**Таблица несоответствия фактического состояния
элементов фасадов проектной документации**

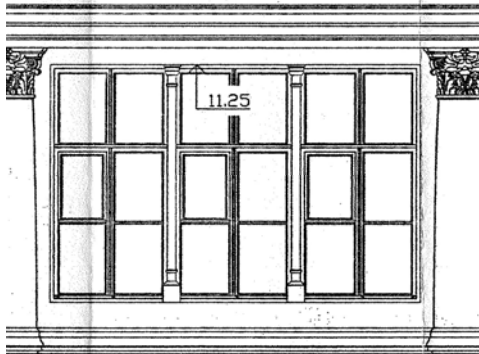
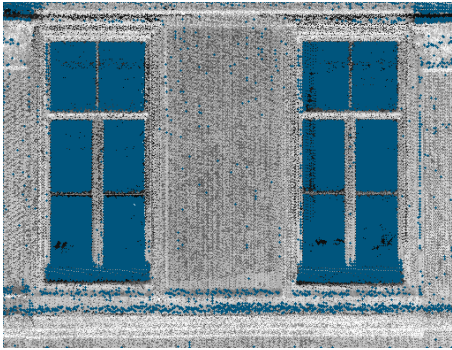
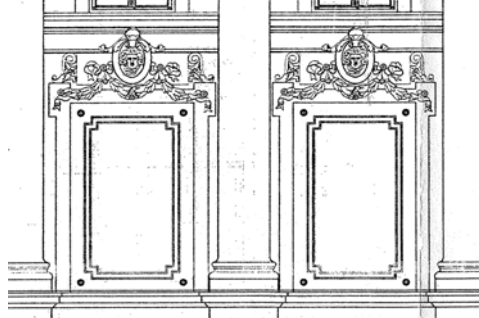
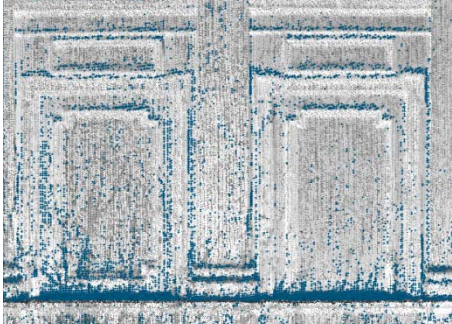
Элемент №	Проект	Результаты сканирования (обмерные материалы)	Фотофиксация	Примечания
А - Фасад Восточный - по Пречистенской набережной				
1				<p>Несоответствие конструкции и площади оконных проемов третьего этажа</p>
2				<p>Отсутствие лепнины над фальш-окнами второго этажа в 4-х местах</p>
